| <b>Sitzungsvorlage</b>  |                            | <b>Vorlage- Nr:</b>                  | <b>VO/2020/3297-R6</b> |
| <b>Bahnausbau Bamberg:<br/>Verlangen der Stadt zu Kreuzungen Teil 2</b> |                            |                                      |                        |

## **2. Kreuzungen VDE 8.1 mit städtischer Infrastruktur – Verlangen der Stadt Teil 2**

## Ergebnis der Variantenuntersuchung (Emch+Berger GmbH v. 02.06.2020)

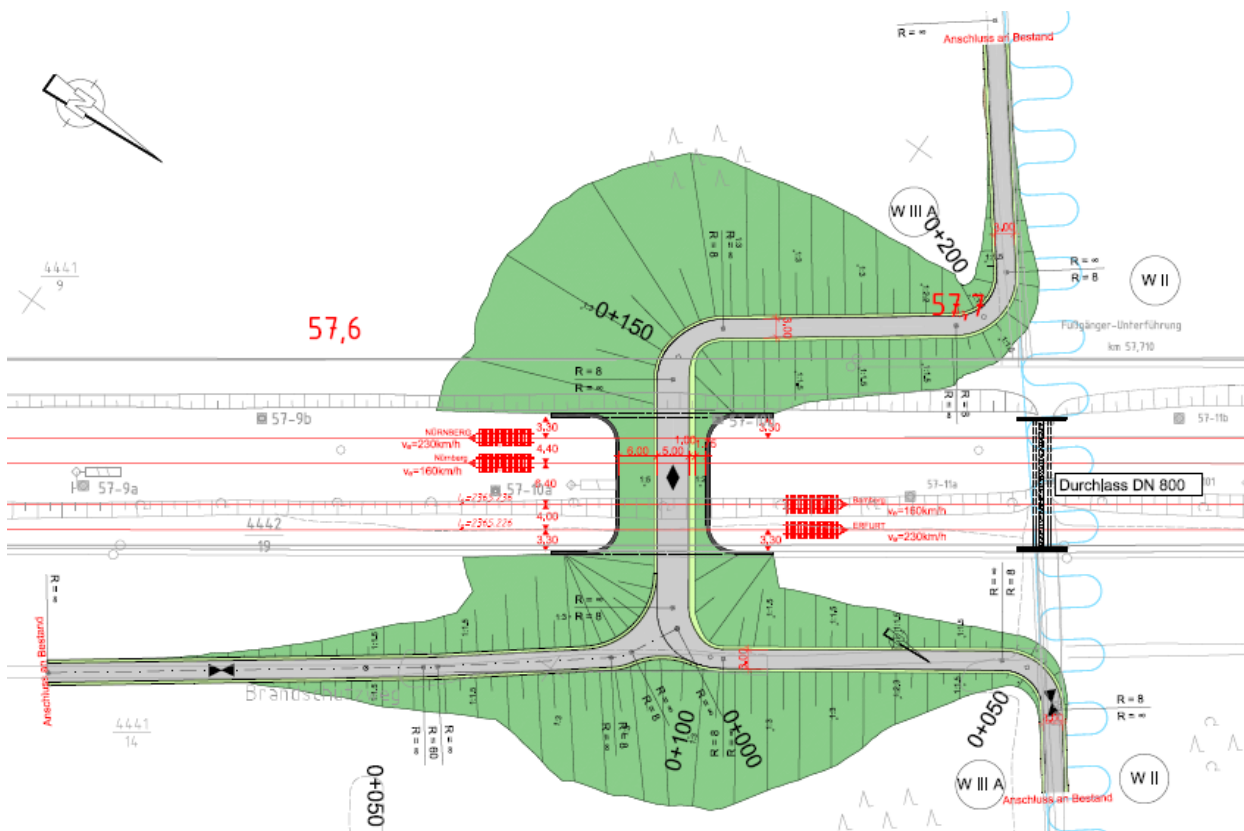
- **Var. 1 Kfz-taugliche Unterführung (EÜ)**
  - o LH = 2,50 Meter | LW = 5,00 Meter, Halbrahmenkonstruktion
  - o Nachteil: aufgrund des hohen Bemessungswasserstandes monatelang nicht nutzbar, Grundwasserwanne und Hebeanlage erforderlich, erhebliche Folgekosten
  - o Kostenschätzung: ca. 2,1 Mio. Euro
- **Var. 2 Bau einer „Grünbrücke mit Verkehrsweg“ (SÜ)**
  - o Dammbauwerk mit Rahmenkonstruktion über die Bahn, Breite im Querungsbereich ca. 14 Meter, überschüttetes Bauwerk mit Bepflanzung, Längsneigung des Weges 12 %
  - o Vorteile: kein Grundwassereingriff, ganzjährige Nutzbarkeit, keine Beschränkung in der Fahrzeughöhe für Feuerwehr und Forst, verbesserte Querungsmöglichkeit für Wildtiere
  - o Kostenschätzung: ca. 2,7 Mio. Euro

Aufgrund der sensiblen Lage einer Bahnquerung im Wasserschutzgebiet bzw. im Bereich der Trinkwassergewinnungsanlagen „Stadtwald“ sowie im Bannwald „Hauptmoorwald“ wurde durch die Verwaltung ein **Variantenvergleich** hinsichtlich 1) „Wildtierdurchlass“ (DB-Planung), 2) „Kfz-taugliche Unterführung“ und 3) „Grünbrücke mit Verkehrsweg“ vorgenommen.

- **Weiterverfolgung der Variante „Grünbrücke mit Verkehrsweg“**
- Maßnahme wird im Verfahren eingebracht, um diese als Ersatz für die DB-Planung „Wildtierdurchlass“ zu platzieren und dadurch zumindest eine Mitfinanzierung der DB Netz zu erreichen
- vorsorglich wird ein eigenständiges Planfeststellungsverfahren vorbehalten

EÜ Forchheimer Straße – Bauwerksplan

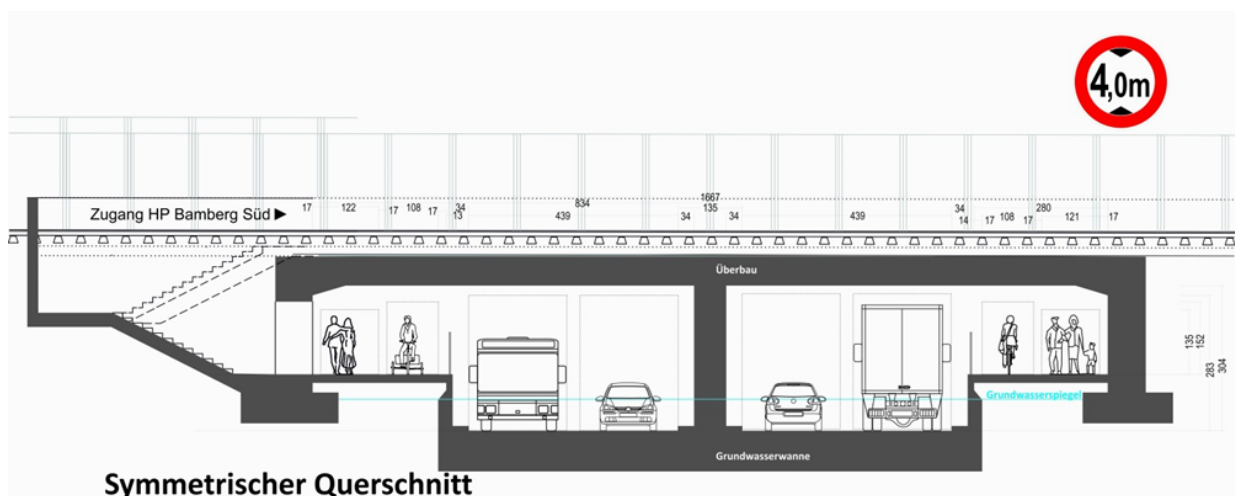
- Straßenachse bleibt in Bestandslage
- Tieferlegung der Gradiente (Fahrbahnoberfläche)
- Die Stadt Bamberg hat bislang kein Verlangen geäußert, jedoch eine neue Aufteilung empfohlen. Dies wird von der DB Netz ohne förmliches Verlangen nicht akzeptiert.

Da zwischenzeitlich feststeht, dass die DB Netz die bestehende Überführung samt Grundwasserwanne baubedingt zerstören wird, liegt eine **geänderte Sachlage** vor. Der Stadtrat muss nunmehr ein klares Verlangen beschließen.

- Die Stadt Bamberg verlangt eine Fahrbahnbreite von 6,50 Meter, Gehwege von 1,80 Meter Breite und Radwege von 2,00 Meter, alle jeweils beidseitig mit den erforderlichen Sicherheitsräumen
- Geh-/Radwege nicht auf Fahrbahnhöhe
- Integration 3. Zuwegung „Brose-Arena“ im südlichen Brückenwiderlager

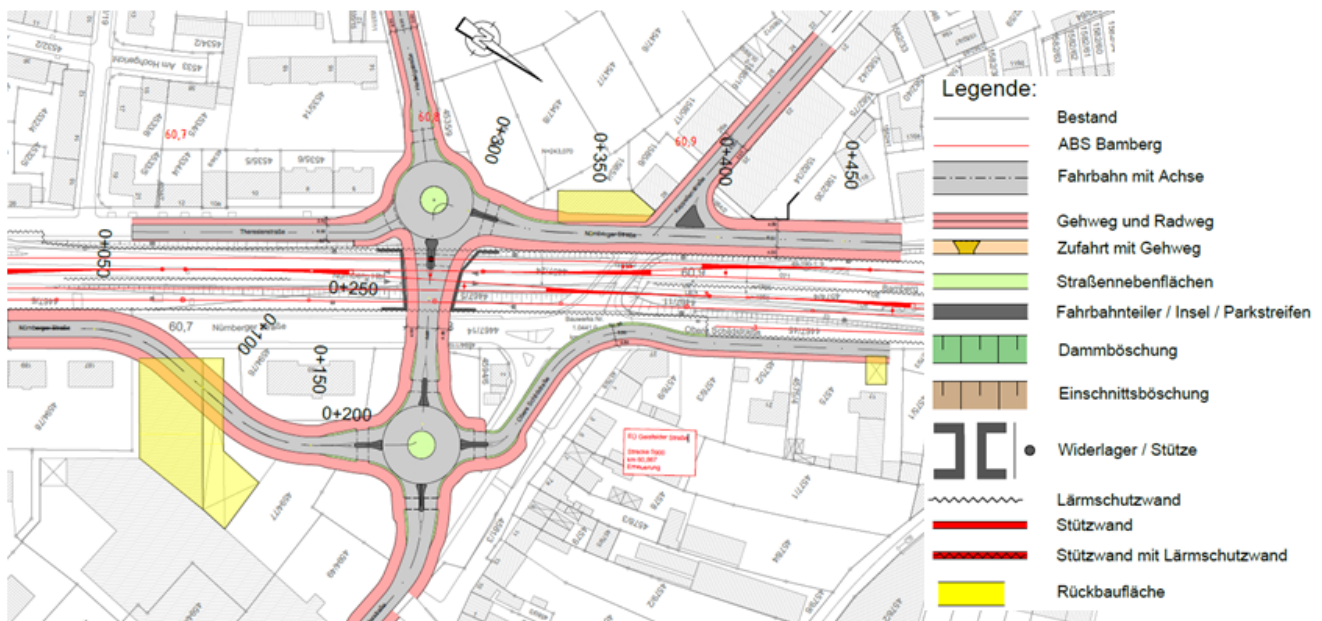
- von den theoretisch möglichen und wünschenswerten Fahrbeziehungen sind acht Verbindungen untersagt
- mit 3,60 Meter ist die Durchfahrtshöhe nicht regelkonform
- keine bzw. ungenügende Flächen für den Geh- und Radverkehr
- Probleme für Fußgänger beim Queren (Schulweg!)
- unbefriedigende städtebauliche Situation

- Ermöglichung aller Fahrbeziehungen
- Verbesserung der Straßenverkehrssicherheit, insb. der Sichtverhältnisse
- Vergrößerung der lichten Höhe und der lichten Weite
- Verbesserung der städtebaulichen Einbindung
- Kostenbegrenzung durch Minimierung der Grundwasserwanne
- Erhalt Einzelbaudenkmal Geisfelder Straße 2

Verwaltungsvorschlag „Variante 9“ – Hinweis: Gemeinsame Geh-/Radwege mit 2,50 bzw. 4,50 m Breite

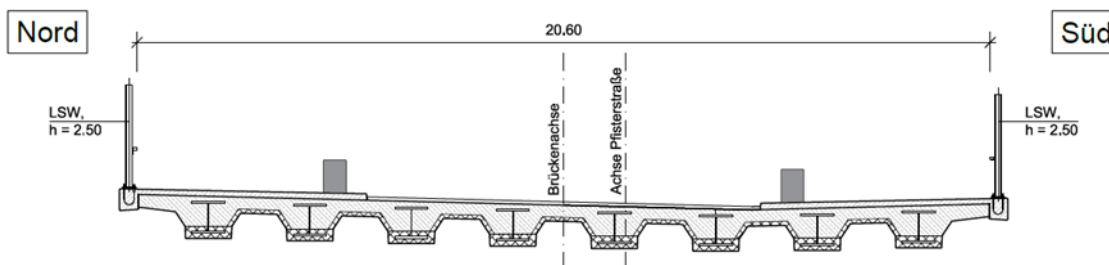
Anhand der oben angeführten Kriterien wird als Ergebnis die **Variante 9 „Rechtwinklige Querung südlich des Bestandes mit Ost- und West-Kreisel“** als städtisches Verlangen vorgeschlagen (**Anlage 5**). Wesentliche **Eckpunkte und Folgen** hierbei sind:

- Im Westen:
  - o Erhalt Wohnhäuser Theresienstr. 6 und 8 sowie Kapellenstr. 28
  - o Abbruch TH2
  - o Knotenpunkte außerhalb der Grundwasserwanne
  - o möglichst geringer Eingriff in Wohnbaugelände
  - o Kreisel so nah wie möglich zur Bahntrasse
- Im Osten:
  - o Kreisel außerhalb Grundwasserwanne
  - o Erhalt Geisfelder Str. 2, Obere Schildstr. 27 und Nürnberger Straße 183
  - o Eingriff in Toom-Baumarkt

- Die Stadt Bamberg verlangt anstelle der bisherigen Eisenbahnüberführung als Ersatz eine „Rechtwinklige Querung südlich Bestand mit Ost- und West-Kreisel“ (Abstand der neuen EÜ von der alten ca. 75 m auf der Achse der Einmündung Hedwigstraße).
- Die Stadt Bamberg verlangt eine Fahrzeug-Durchfahrtshöhe von 4,00 Meter.
- Die Stadt Bamberg verlangt eine Fahrbahnbreite von 8,00 Meter sowie beidseitig Geh-/Radwege von je 4,50 Meter. Die erforderlichen Sicherheitsräume sind jeweils mit auszubilden.
- Die Stadt Bamberg verlangt, dass die Geh- und Radwege nicht bis zur vollen Tiefe der Fahrbahnunterführung hinab geführt werden.

## 2.7 Straßenüberführung (SÜ) Kronacher Straße

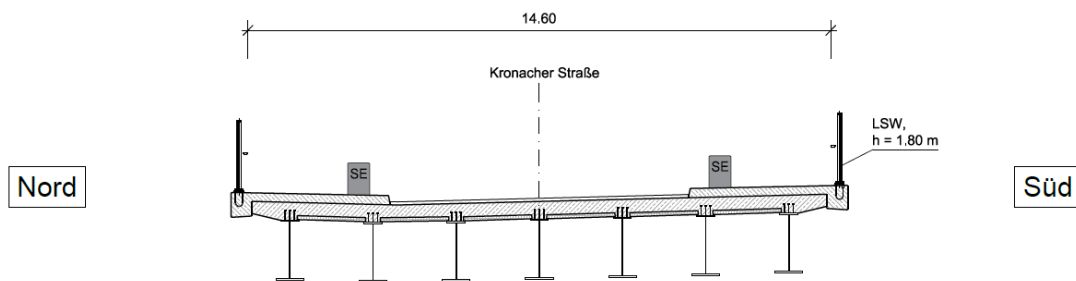
Für Straßenbrücke Kronacher Straße wurde **bislang kein Verlangen** ausgesprochen. Allerdings sind auch hier – wie im Fall der SÜ Pfisterbrücke – Maßnahmen zum „**Abkommenschutz**“ **seitens der Stadt Bamberg zu fordern**. Aus Gründen der Verkehrssicherheit sind Einrichtungen vorzusehen, die verhindern, dass von der Straße abkommende Fahrzeuge oder Ladungen auf die Bahnanlage gelangen. Entsprechende Schutzeinrichtungen sind Wand oder Wall. Im vorliegenden Fall sind Rückhaltesysteme durch die Anordnung von Schutzplanken notwendig. In der Folge verbreitert sich der Überbauquerschnitt ebenfalls um 1,00 Meter auf 14,60 Meter.

- Die Stadt Bamberg verlangt zu den bereits genannten bauliche Anforderungen an die Bauwerksgeometrie zusätzlich die Berücksichtigung von Rückhaltesystemen. Durch die Anordnung von Schutzplanken als Abkommensschutz zwischen Straße und Geh-/Radweg dürfen die bereits formulierten Breiten von Fahrbahn, Rad- und Gehweg nicht vermindert werden.

*Var.1 Geh-/Radwegunterführung (blau) | Var. 2 Feuerwehrtaugliche Unterführung (rot)*

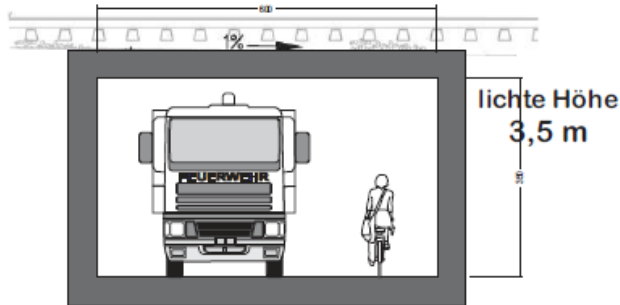
- **Var. 1 Geh-/Radwegunterführung**
  - o LW = 4 Meter, LH = 2,5 Meter, ca. 15 Meter Rampen über 50 Meter Länge im Grundwasser
- **Var. 2 Feuerwehrtaugliche Unterführung**
  - o LW = 6 Meter, LH = 3,5 Meter, ca. 30-40 Meter Rampen, ca. 2 Meter tief im Grundwasser

- Nach Abwägung der relevanten Entscheidungskriterien wie aktuelle Nutzung, Flächeneingriff und Kosten verlangt die Stadt Bamberg anstelle des bisherigen Bahnübergangs die Neuanlage einer Eisenbahnüberführung gemäß **Variante 2 „Wirtschafts-, Rad-/Fußweg mit Feuerwehrezufahrt“**.
- Die Stadt Bamberg verlangt eine Fahrzeug-Durchfahrtshöhe von 3,50 Meter.
- Die Stadt Bamberg verlangt eine Fahrbahnbreite von 6,00 Meter.
